Enquête publique sur la demande présentée par la commune de Pusignan  
En vue d'être autorisée au titre des articles L 214-1 et suivants du Code de l'environnement  
A réaliser des ouvrages d'infiltration des eaux pluviales sur le secteur de la Bascule

**Du 5 octobre 2015 au 3 novembre 2015**

## **RAPPORT D'ENQUÊTE**

#### 2. Bassin Petite Route-Neuve amont

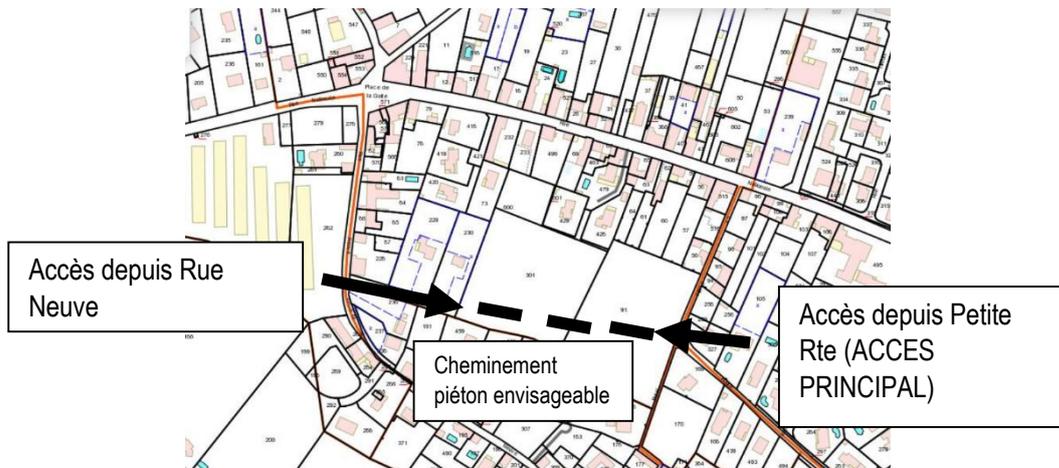
- Des mesures complémentaires à celles du projet sont-elles envisageables pour ces 2 bassins pour compenser ces possibles incidences : solutions techniques (installation enterrée, autre géométrie, nouveau positionnement...) et/ou paysagères ?
- Pour ces 2 bassins, préciser à une échelle adaptée l'implantation du bassin tel que prévu actuellement sur la parcelle retenue et fournir en variante pour cette même parcelle un schéma technique tel qu'il pourrait être envisagé pour réduire ou compenser les impacts indiqués ci-dessus

Compte tenu de son positionnement « moins » urbain, les aménagements feront l'objet d'une concertation avec les voisins proches. Tel que présenté aujourd'hui dans le dossier, compte tenu de l'échéance et selon les bilans de la concertation, les aménagements et la forme de ce bassin sont susceptibles d'évoluer (bassin enterré, etc..).

Ainsi, nous étudierons la possibilité de faire un bassin enterré dans la mesure où cette solution ne porte pas atteinte à l'économie générale du projet.

Pour le bassin Petite-Route-Neuve amont, éléments de réponse apportés par les schémas ci-dessus satisfaisants et au point précédent.

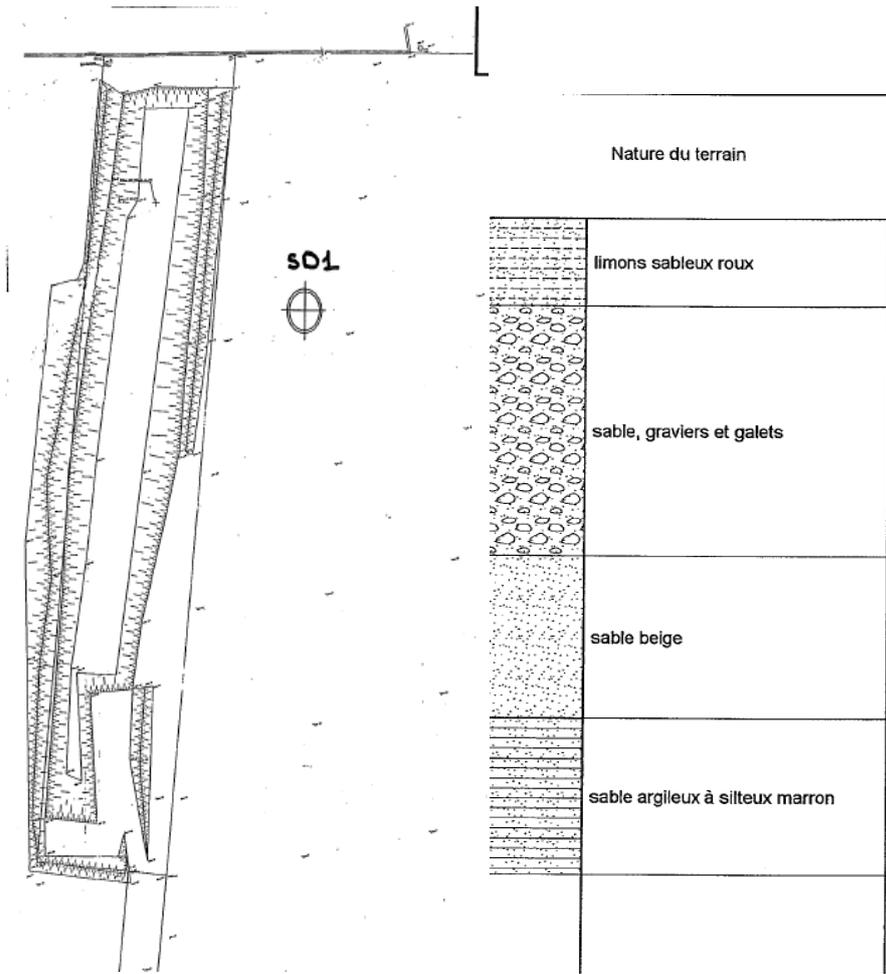
**- Du fait de l'hétérogénéité des terrains (exemple p.29 sondages BSS 06995C0272 et BSS 06995X0013), mieux préciser l'implantation de toutes les reconnaissances (fig.6 et Tabl.1 / p.11) à partir d'un fond de plan existant.**

Pas de plan d'implantation des reconnaissances fourni et une seule coupe cf. ci-dessous.

Ces éléments ne permettent pas de répondre à la question.

Il semblerait donc que peu de reconnaissances autres que celles concernant le bassin Vellerey, aient été réalisées au droit des ouvrages.

Une réponse est toutefois donnée lorsque la commune mentionne au point ci-après : « Lors des phases de conception ultérieures, ces ouvrages feront l'objet d'essais d'infiltration spécifiques qui permettront de définir précisément les volumes et ainsi concevoir plus finement les ouvrages ».

L'état d'avancement des études des différents bassins n'est pas le même. Ainsi, le bassin du Vellerey, dont la réalisation est planifiée bien en amont des autres bassins, est conçu à un stade AVP. Des essais d'infiltration spécifiques pour ce bassin ont été réalisés. Un coefficient de 1/2 a été ensuite appliqué pour tenir compte d'un colmatage. En revanche, les noues, le bassin rue Neuve et petite route, dont la réalisation sera postérieure, sont définis à un stade APS. La perméabilité provient d'essais réalisés antérieurement mais au droit de la route nationale (proximité immédiate des ouvrages).

Toutefois, conformément au code de l'environnement, et qui sera vraisemblablement rappelé dans l'arrêté préfectoral du dossier, si lors des phases de conception, les ouvrages venaient à être modifiés de manière substantielle, ces modifications feraient l'objet d'un porter à connaissance auprès des services de l'État.

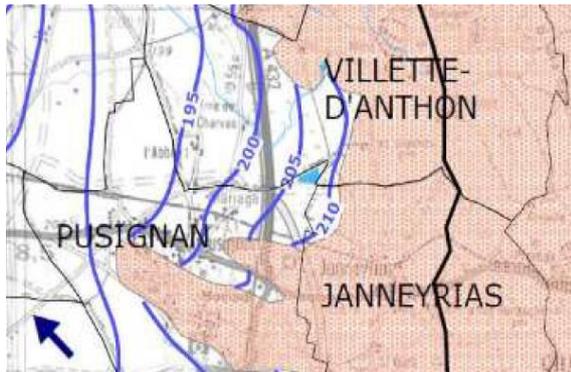
**- On notera qu'en p.33, la cote de la nappe phréatique varierait entre -6,20m et -8,10m / TN au niveau du bassin de Vellerey et entre -15 et -20m / TN au droit de la noue entrée Est ; or ces 2 objets sont proches l'un de l'autre (quelques dizaines de mètres).**

**Comment l'expliquer ?**

ERRATUM :

La nappe se situe :

Réponse satisfaisante.
